2022年4月 吉日

イートン・エレクトリック・ジャパン株式会社

FAZ-DU, FAZ-RT型ブレーカ表示内容変更につきまして

参考写真:

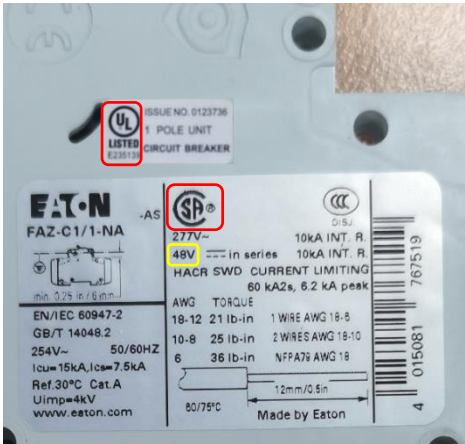
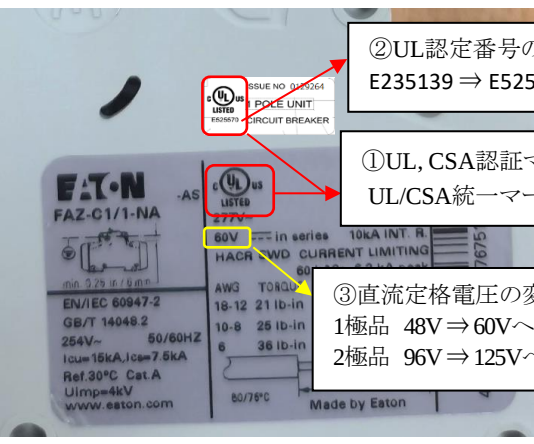
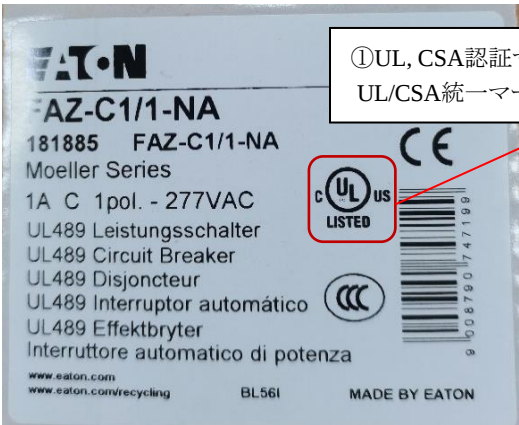
変更前	変更後
印字 (正面)		 ①UL, CSA認証マークの変更: UL/CSA統一マークへ ③直流定格電圧の変更(1、2極品): 1極品 48V⇒60Vへ; 2極品 96V⇒125Vへ
印字 (側面)		 ②UL認定番号の変更: E235139⇒E525570へ ①UL, CSA認証マークの変更: UL/CSA統一マークへ ③直流定格電圧の変更(1、2極品): 1極品 48V⇒60Vへ; 2極品 96V⇒125Vへ
印字 (ラベル)		 ①UL, CSA認証マークの変更: UL/CSA統一マークへ
